改善箇所説明図

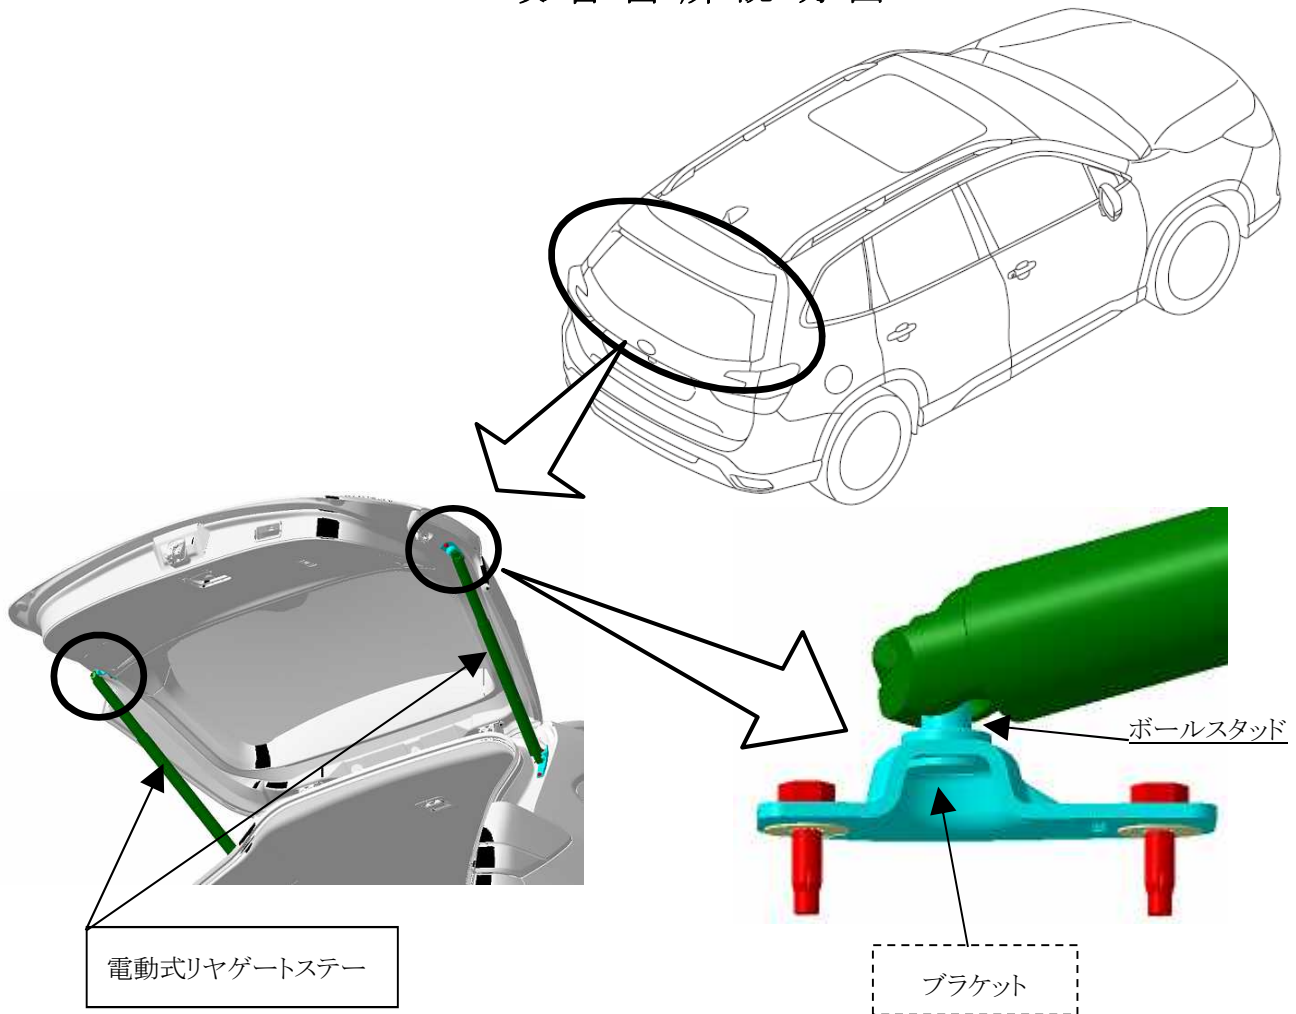
基準不適合発生箇所

電動式リヤゲートに取り付けられているリヤゲートステー取付用ブラケットにおいて、製造管理が不適切なためボールスタッドのカシメが不十分なものがある。そのため、リヤゲート全開の状態からさらに上側に力を加えた場合、ボールスタッドがブラケットから外れ、リヤゲートやリヤゲートステーが降下し身体の一部にあたるおそれがある。

改善内容

全車両、ブラケットのボールスタッド部を点検し、カシメが不十分なものは、電動式リヤゲートステーを良品に交換する。

識別

右ストラットタワー右側に黄色ペイントを塗布する。
